Oggetto: **Nuovo Piano di Lottizzazione "Borgo delle Terme"** in variante al PdL scaduto e non completamente realizzato in località Meleto, nel Comune di Monte Grimano Terme.  
**Integrazioni.**

### **Parere di fattibilità tecnica del gestore del Ciclo idrico integrato**

Oggetto: **Nuovo Piano di Lottizzazione "Borgo delle Terme"** in variante al PdL scaduto e non completamente realizzato in località Meleto nel Comune di Monte Grimano Terme.

Oggetto: **Variante al Piano di Lottizzazione di iniziativa privata denominato "Borgo delle Terme" in località Meleto**, a Montegrimano Terme.

# PARTICOLARE SEZIONE TIPO: fognatura bianca e nera

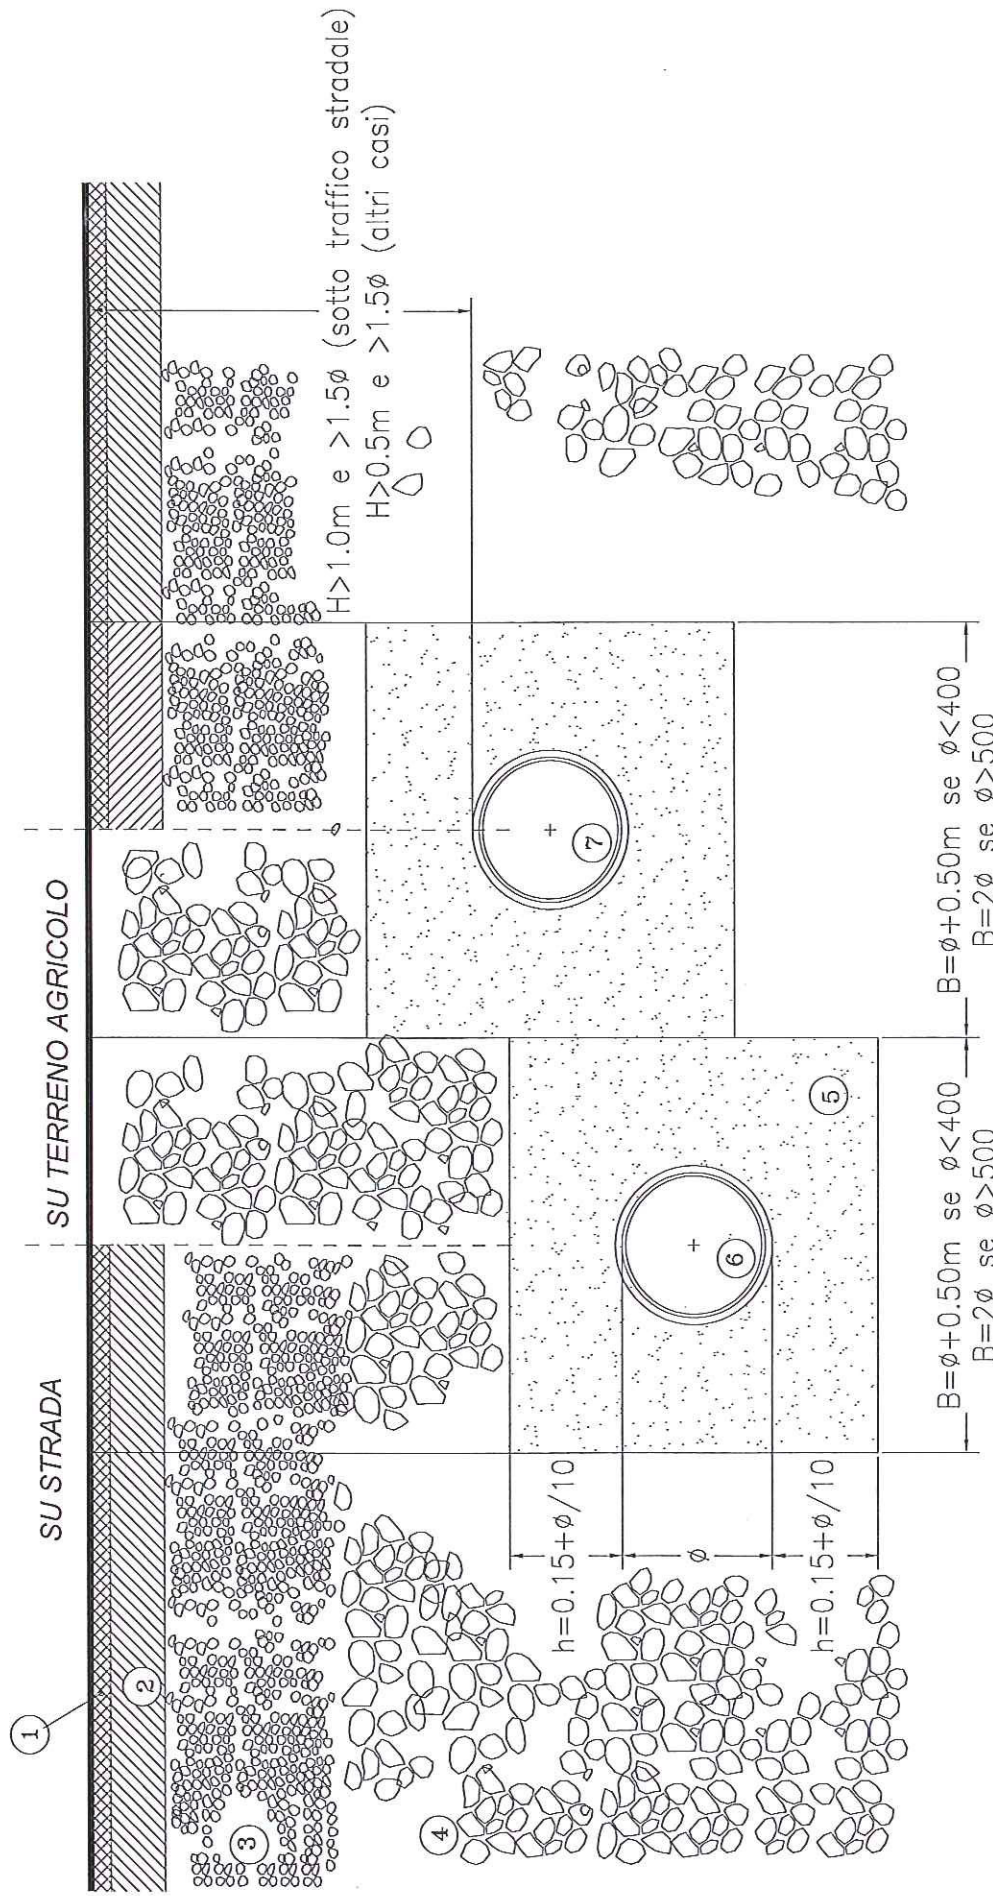
- Come da planimetria allegata “Particolare sezione tipo: fognatura bianca e nera”, gli spessori degli allettamenti con la sabbia (base, rinfiango, cappello) dovranno essere compresi tra 18 e 25 cm.

Misure di scavo  
reti fognarie

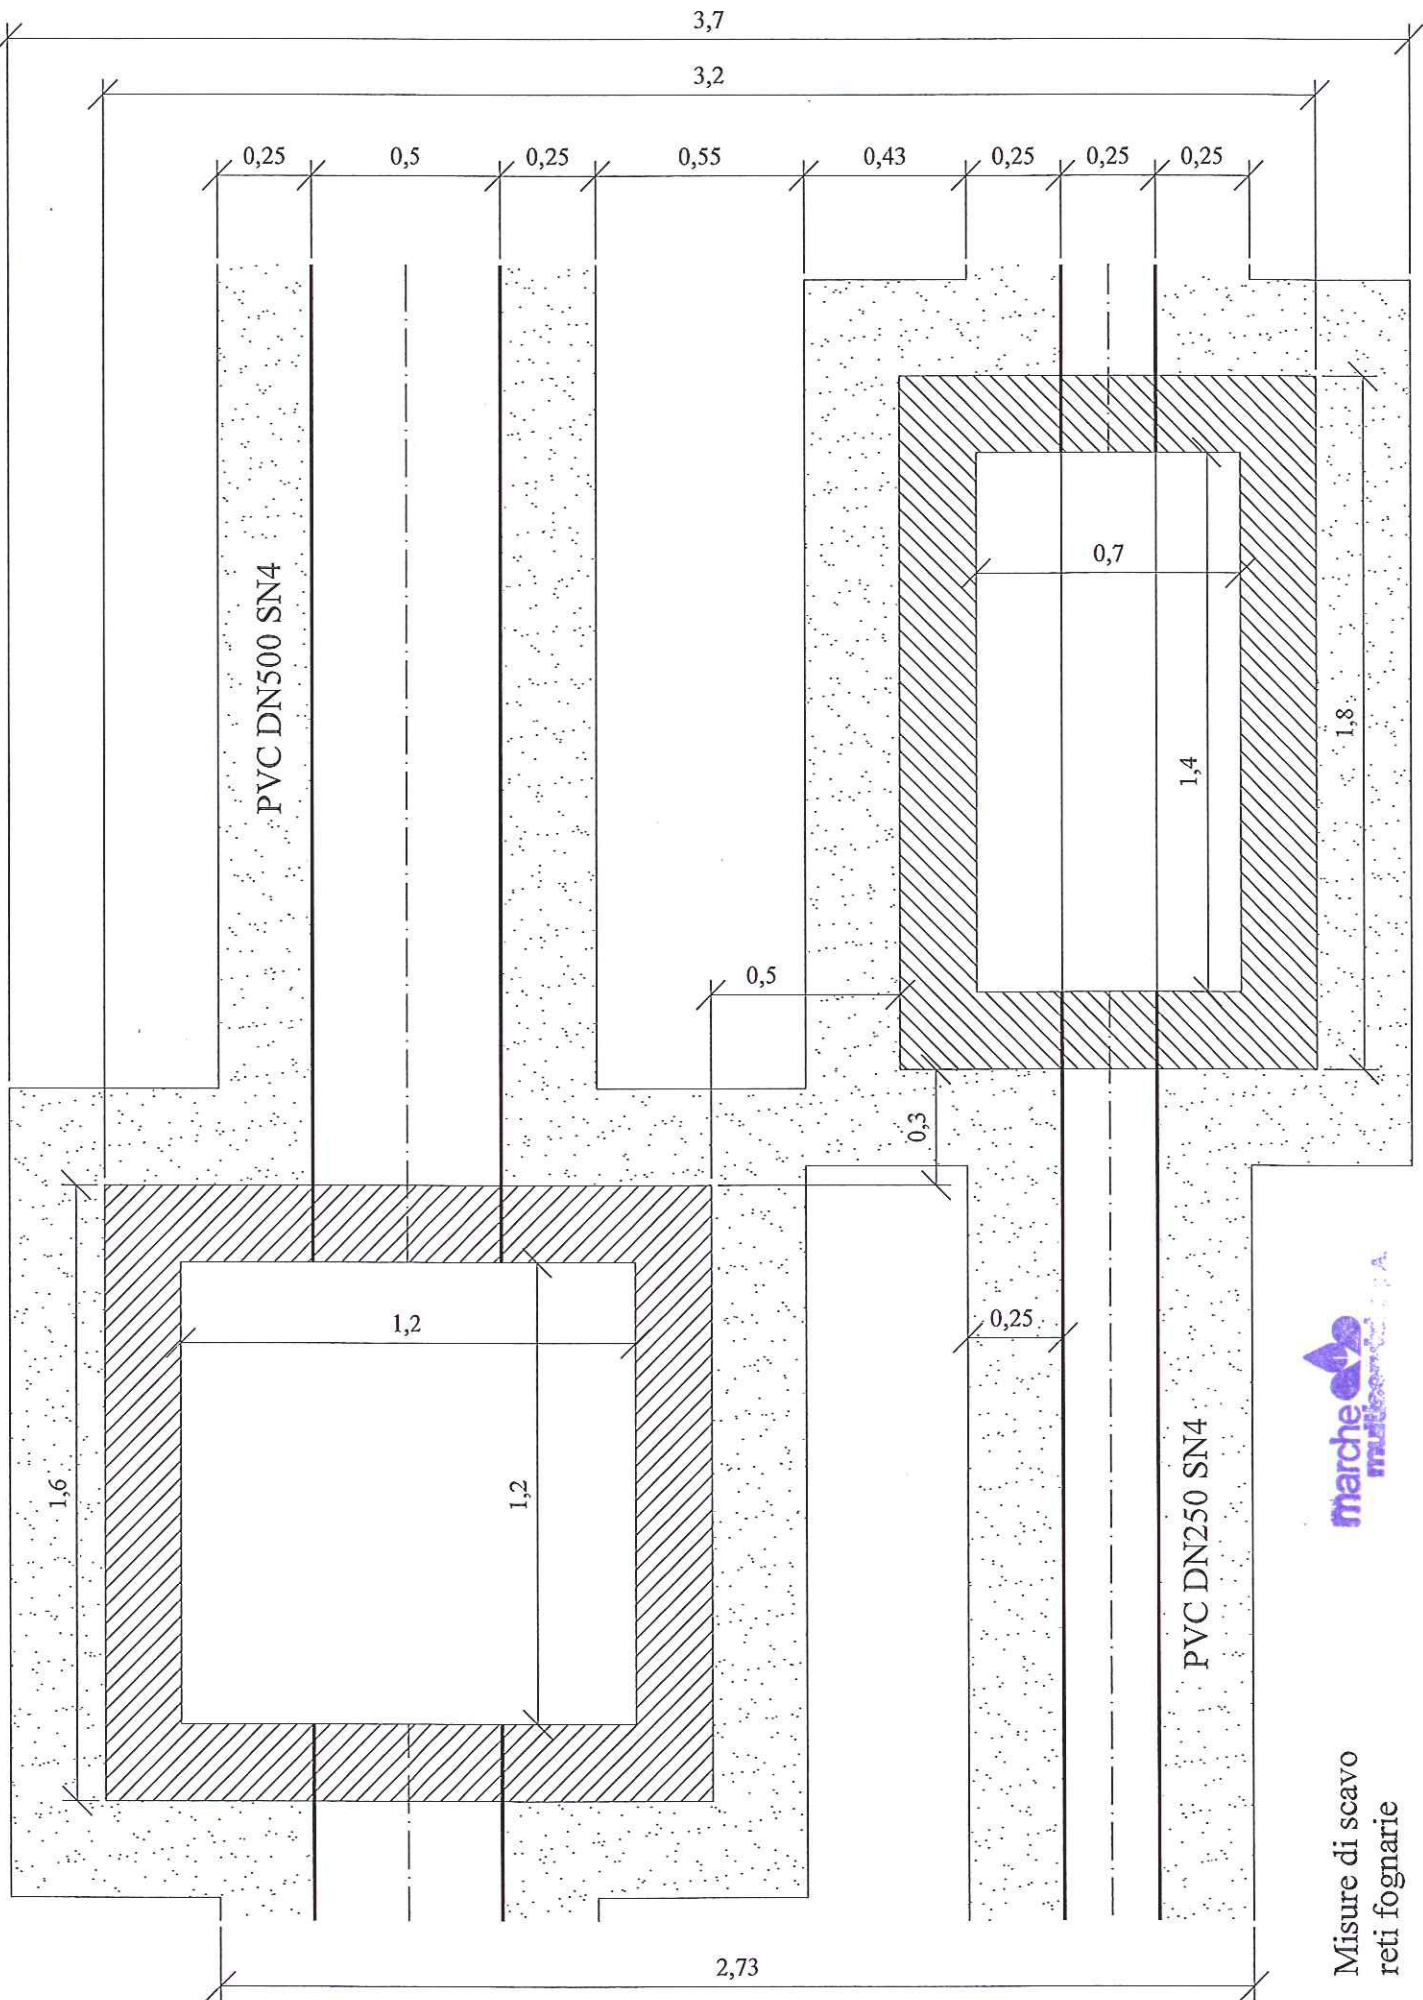
- Per le misure di scavo si veda la planimetria “Misure di scavo reti fognarie”.
- All’interno del pozzetto d’ispezione va garantita la continuità del flusso è necessario quindi prevedere il tubo passante, scapitozzato e raccordato alle pareti.
